Technical Bulletin

This camshaft (**C306**) is only suitable for engines fitted with inlet camshafts using 40.00mm lobes.

LEAF 9051

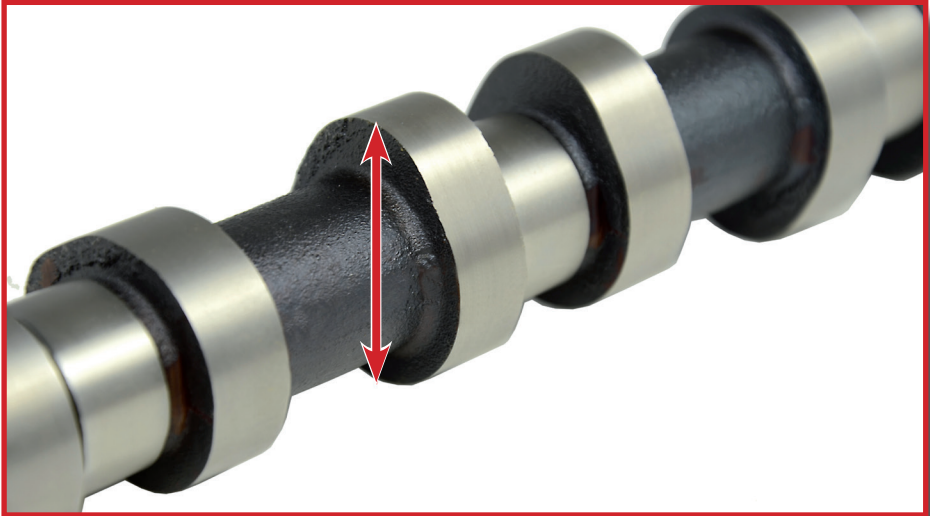
It **MUST NOT** be fitted to engines using camshaft lobes of 40.50mm
